**RESTAURACIÓN Y ADECUACIÓN DE
ÁREAS – CANTERA GONZALILLO
ESTUDIO DE IMPACTO AMBIENTAL
CATEGORÍA II**

RESPUESTA A SOLICITUD ACLARATORIA

DEIA-DEEIA-AC-0097-1805-2023

Latinoamericana de Bienes Raíces S.A

MAPA DE UBICACIÓN DE FUENTES HÍDRICAS, ÁREAS DE PROTECCIÓN Y ZONAS DE PROYECTO

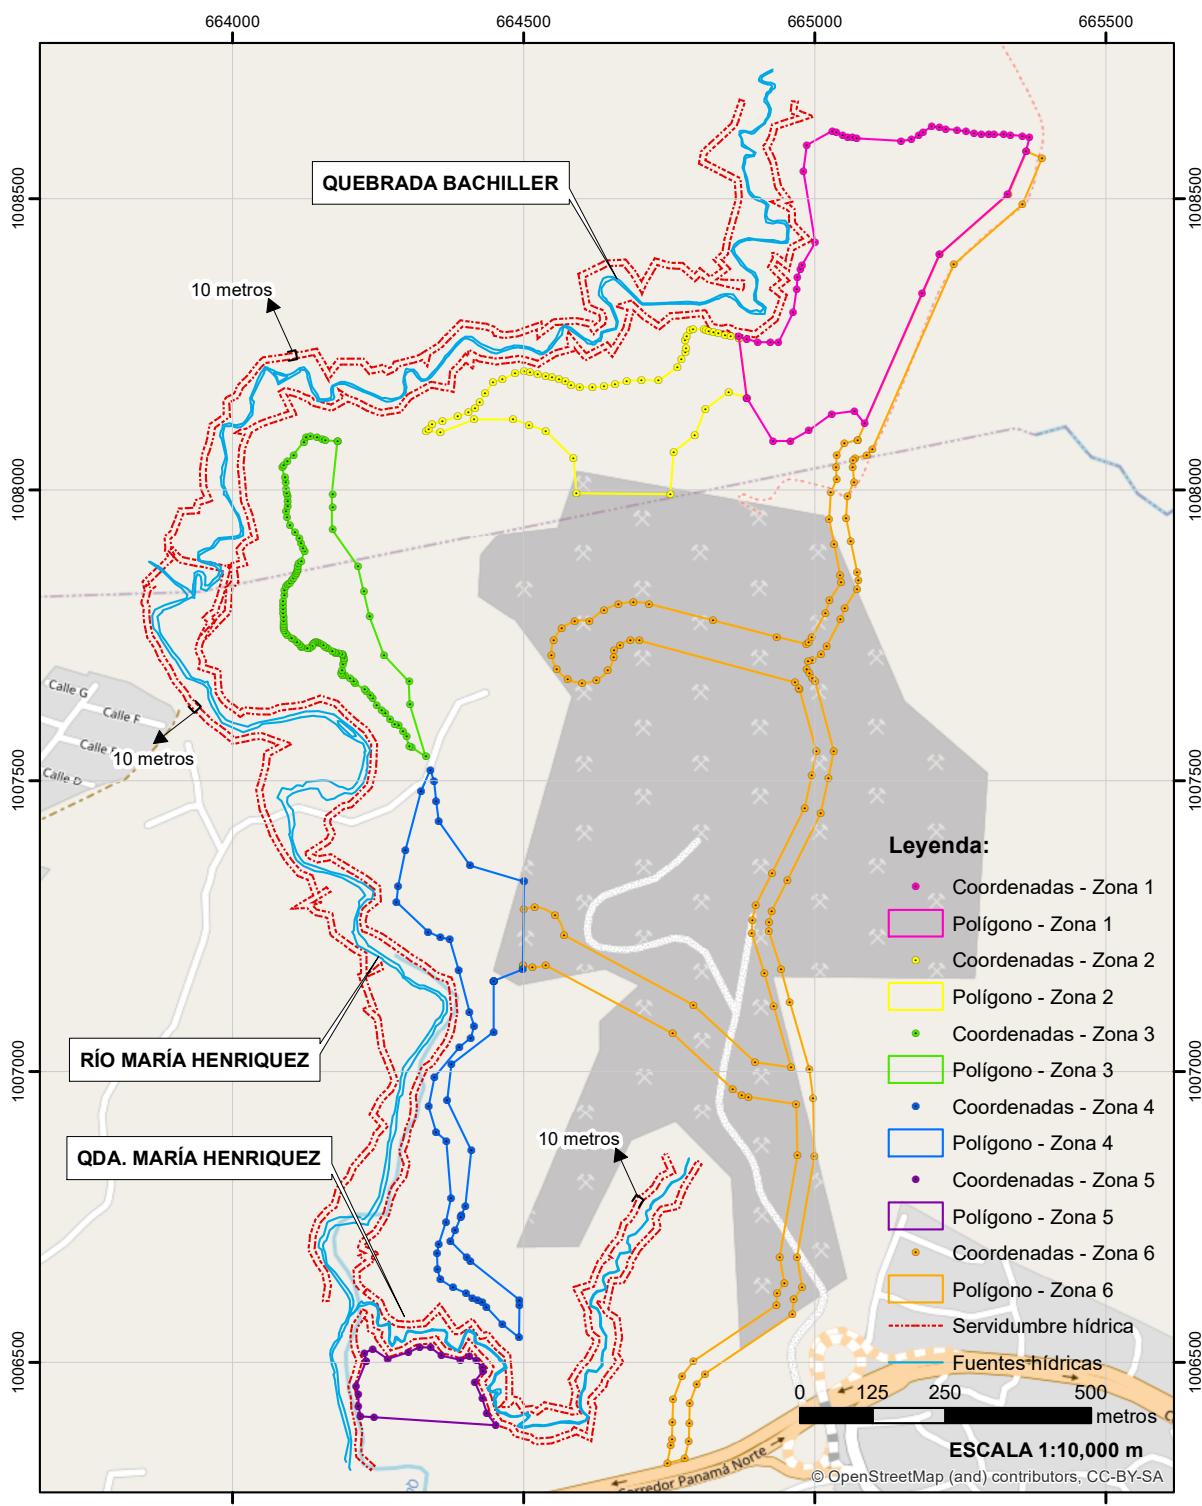
En el punto 6.6 Hidrología, página 95 del EsIA, indica: "...La cantera Gonzalillo cuenta con un estudio hidrológico que forma parte de los anexos de este documento. Para el análisis y modelo de los niveles de crecidas máximas extraordinarias se utilizó una sección trapezoidal que se semeja en su mayoría a las secciones naturales del río y las quebradas en estudio.

El nivel de la terracería recomendado en cada caso se realizó para una elevación de 1.50 m sobre el nivel de aguas máximas, el cual debe cumplirse para no comprometer las futuras edificaciones ante una inundación..."; sin embargo, una vez revisada la información descrita se evidencia que las corridas del modelo o análisis de dicho estudio fue realizado en septiembre 2015, condición que establece una diferencia de 8 años respecto a la actualidad. Cabe señalar que dicho estudio basa sus recomendaciones en las predicciones establecidos por los parámetros medidos en dicha época, las cuales podrían variar actualmente dado fenómenos como lo es el cambio climático, que produce variaciones en las precipitaciones, factor utilizado como insumo en el análisis de este tipo de estudios. Por lo que, debe presentar:

- a. *Estudio hidrológico actualizado, donde se refleje las condiciones naturales de las fuentes hídricas existentes, firmado por profesional responsable de su elaboración. En caso de presentar copia la misma debe estar notariada.*
- b. *Planos o mapas ilustrativos que describan las planicies de inundación de las fuentes hídricas existentes en el área de influencia del proyecto, tomando como escenarios de estudio las condiciones naturales (sin proyecto) y las modificaciones de la terracería (con proyecto).*

- a. Aportar coordenadas UTM de ubicación del alineamiento del río María Henríquez, Quebrada Bachiller y Quebrada María Henríquez y su servidumbre de protección, de acuerdo a lo establecido en la Ley Forestal.

- b. Planos o mapas ilustrativos que describan gráficamente la ubicación de las fuentes hídricas existentes en el área de influencia del proyecto, su ancho natural de cauce y las superficies de protección en seguimiento a la ley Forestal.

En el anexo 2 de este documento se comparte estudio hidrológico – hidráulico Río María Henríquez, Quebrada María Henríquez y Quebrada Bachiller firmado por profesional idóneo, desarrollado durante el proceso de tramitación de esquema de ordenamiento territorial (EOT) Altos de Gonzalillo, el proyecto “*Restauración y Adecuación de Áreas – Cantera Gonzalillo*” se ubica dentro de esa área.

Adicionalmente se presentan planos con que se describen las planicies de inundación de las fuentes hídricas existentes en el área de influencia del proyecto, tomando como escenarios de estudio las condiciones naturales (sin proyecto) y las modificaciones de la terracería (con proyecto).

En los mapas adjuntos se presentan los cuerpos de agua dentro de la franja de servidumbre (delimitada en color rojo). La ley forestal establece: “En los ríos y quebradas, se tomará en consideración el ancho del cauce y se dejará a ambos lados una franja de bosque igual o mayor al ancho del cauce que en ningún caso será menor de diez (10) metros”, en el caso de los cuerpos de agua presentes en la zona de proyecto (Río María Henríquez, Quebrada Bachiller, Quebrada María Henríquez), los 10 metros han sido adicionados a la servidumbre hídrica y se excede el requerimiento de ley.

- Ver mapa: Ubicación de Fuentes Hídricas, Áreas de Protección y Zonas de Proyecto (condición sin proyecto).
- Ver mapa: Mapa de condiciones naturales y modificaciones de terracería. (Condición por Proyecto).

En el mapa: Ubicación de Fuentes Hídricas, Áreas de Protección y Zonas de Proyecto (página 15 y Anexo 2) se presentan los requerimientos del acápite b.
